INA Service-Info

Stiller lopen van de motor

Vervanging van starre rol door een dynamovrijlooprol

Modellen: Ranger

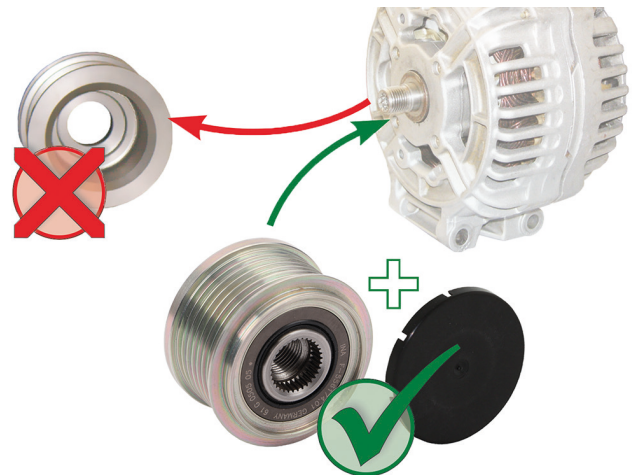
Bij de vermelde voertuigen kan er, doordat de motor onrustig draait, schade optreden in de hulpaggregaataandrijving. De oorzaak hiervan is vaak de starre riemschijf van de dynamo.

De voertuigfabrikant schakelt de dynamo's reeds om van een starre riemschijf naar een dynamovrijlooprol.

Als er nog een starre riemschijf gemonteerd is, moet deze worden vervangen door de dynamovrijlooprol 535 0128 10. Bovendien moet voor alle componenten van de hulpaggregaataandrijving worden gecontroleerd of ze in perfecte staat verkeren en of ze eventueel moeten worden vervangen.
